## 改善箇所説明図

※図は ATF220G-5 を示す

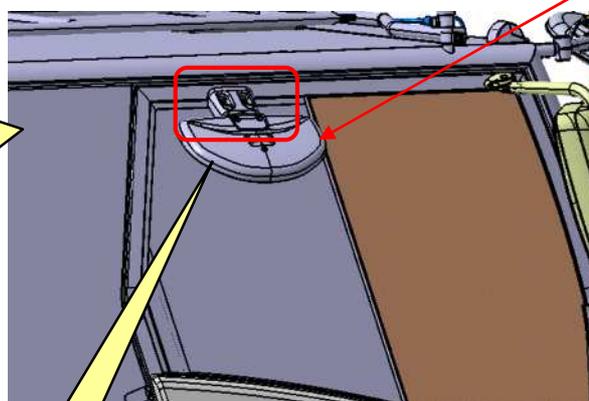
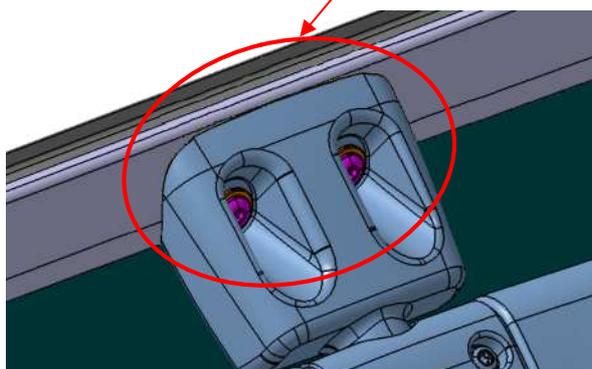
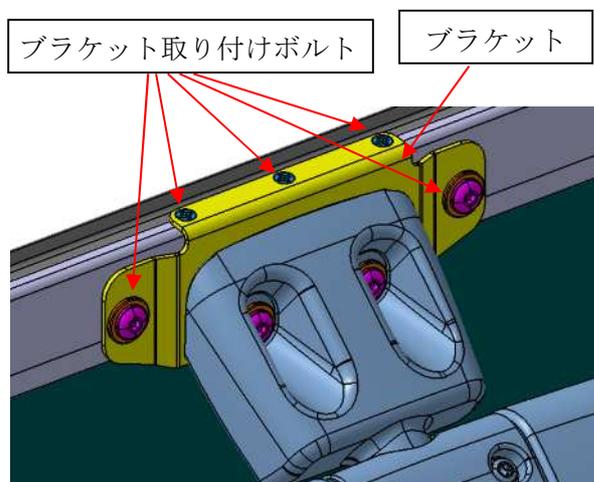
基準不適合発生箇所

〔 クレーン用台車の直前直右鏡において、直前直右鏡取り付け部の強度が不足しているため、直前直右鏡取り付け部に亀裂が発生することがある。そのため、走行振動の繰り返しにより、直前直右鏡取り付け部の亀裂が進行し、最悪の場合、直前直右鏡が脱落するおそれがある。 〕

改善対策後

内は、追加部品を示す。

全車両、直前直右鏡取り付け部に対策ブラケットを追加する。
